INFORMATION TECHNIQUE

Date : 31.12.2025
 IT : 1925
 Type(s) de distributeur(s) : Série SiLine HG TS

Fixation des câbles pour la série SiLine HG TS

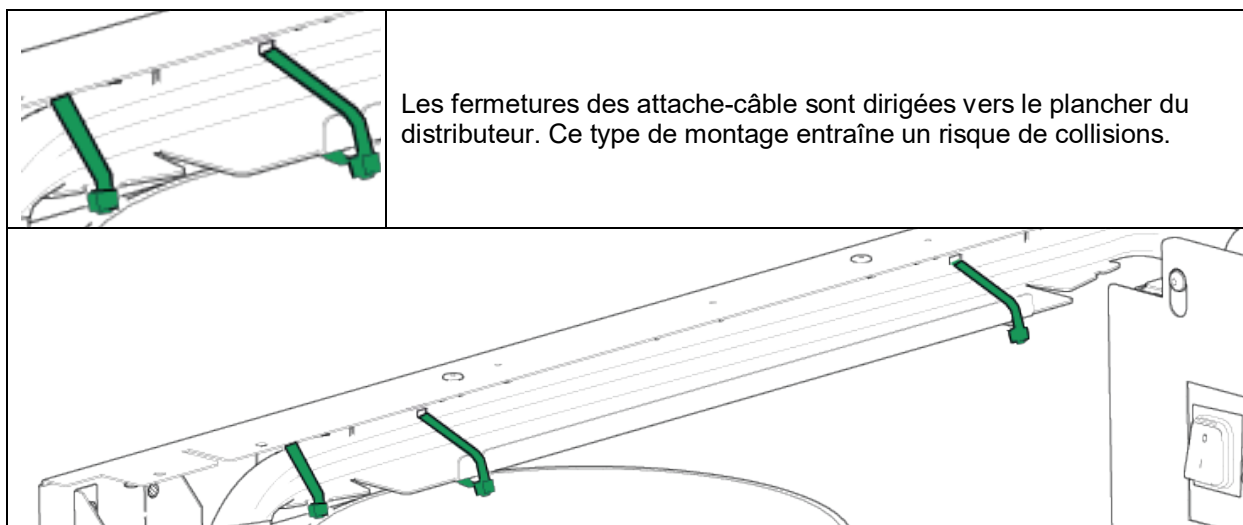
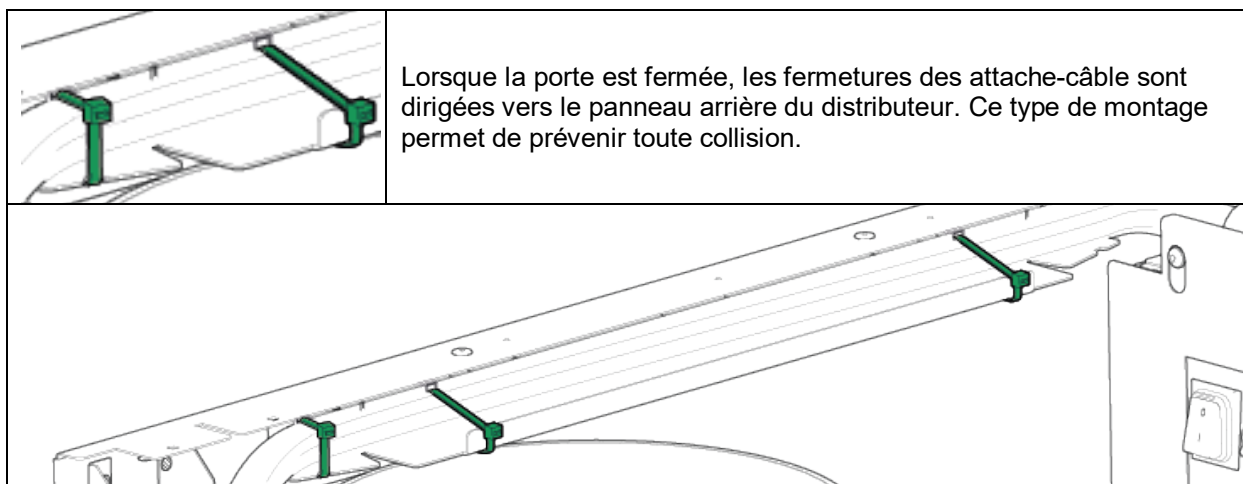
Dans le cadre d'une optimisation produits, le support du faisceau de câbles (boîtier, réf. 419 00 410 00) a été adapté dans sa construction et allongé.

Le but de cette modification est d'améliorer le cheminement des câbles dans la zone de la goulotte et de réduire les collisions possibles avec des pièces mobiles.

Le support du faisceau de câbles revu sera monté de série à partir de la semaine de production 36 (semaine calendaire) de 2025 (à partir du n° de série 90569753).

Indépendamment de cette modification, il convient de contrôler la pose correcte des câbles dans la zone de la goulotte lors d'interventions d'entretien et de maintenance afin que le mouvement de rotation des tourelles de gobelets ne soit pas entravé.
